监理工程师通知单

工程名称：马鞍山通威新能源和县善厚渔场 20MW 渔光一体光伏发电项目

编号：ZHJL-SHGF-04

主题：卫生间隔墙基础施工质量事宜

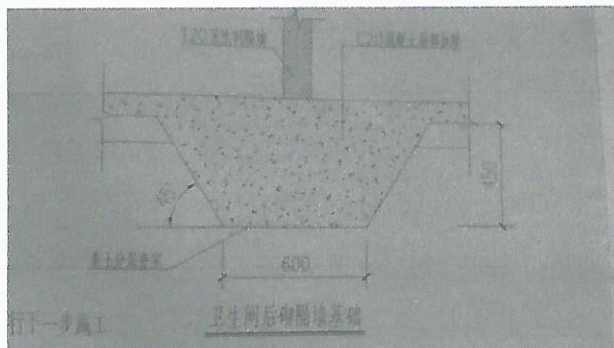
内容：经现项目监理机构巡视检查发现，现场存在以下问题，综合楼 120 卫生间隔墙基础未按照设计要求进行施工，现场施工为：C20 混凝土，宽度为 25cm 至 45cm 之间，厚度为：20cm 左右，不符合设计要求，设计为：素土分层夯实，混凝土基础下口宽度为：600，厚度为 450，现场不合格的基础必须拆除重新施工，设计要求详见下图：

以上质量问题你项目部必须立即整改到位，加强技术交底，保证以后施工过程中不得出现类似质量问题，整改完成后，报项目监理机构验收。
